SERVICE INFORMATION NO. SI 42-005

Engine

Technische Mitteilung Nr. / Datum: TM TAE 125-0003, Revision 5 / 01.06.05
Service Bulletin No. / Date TM TAE 125-0003, Revision 5 / June 1st, 2005

Betrifft: Öldrucksensor, Reparatursets POIL and PRAIL
Subject: Oil pressure sensor, repair sets POIL and PRAIL

Bild / Figure 1

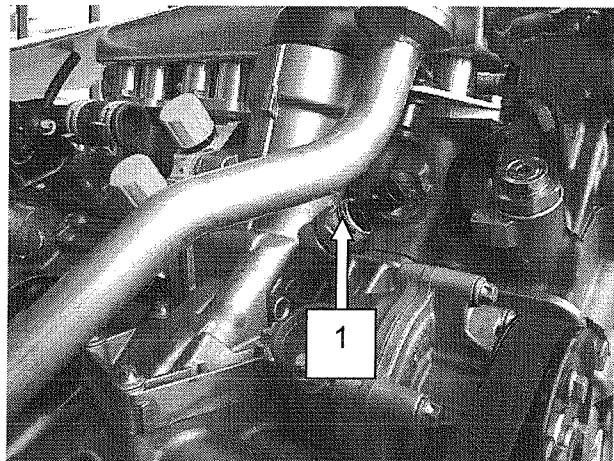
Remove the electrical plug from the oil pressure sensor carefully (fig.1).

Bild 2 / figure 2
Alte Version (auszutauschen) / Old version (to exchange)

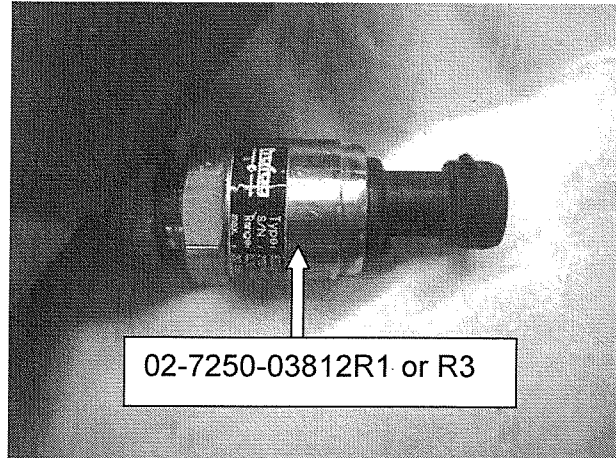
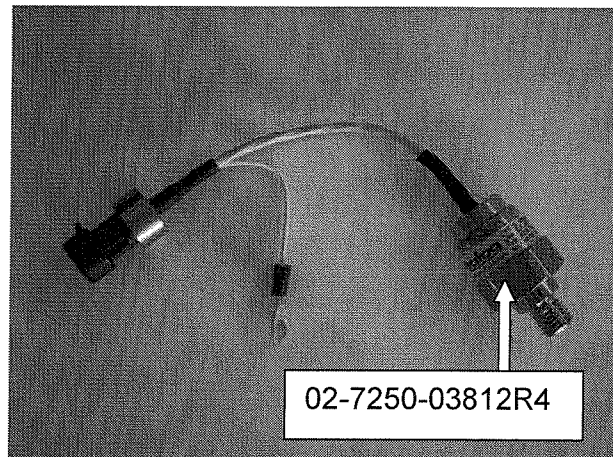
Install the new oil pressure sensor 02-7250-03812R4 (fig. 3) using a new sealing ring 02-7250-03139R2 in place of the old oil pressure sensor 02-7250-03812R1 or R3 (fig.2).

Torque: 20Nm.

Bild 4 / figure 4

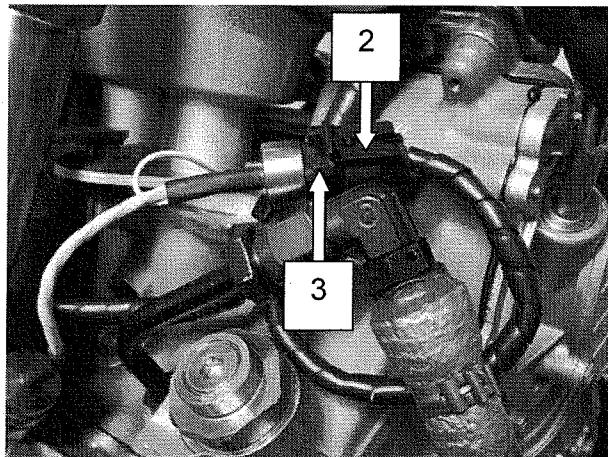
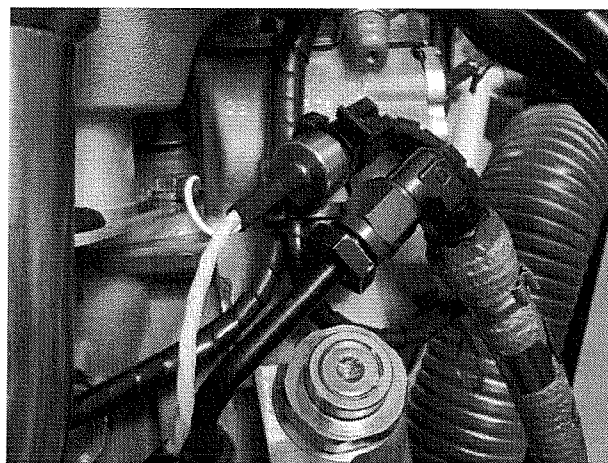
Connect the new oil pressure sensor. Fix the plug connection to the cylinder head using cable ties (fig. 4 and fig. 5). Attention is to be paid absolutely to that, that the wires don't apply tension to the plug connection. Do not attach in no case the plug connection to the oil pipe.
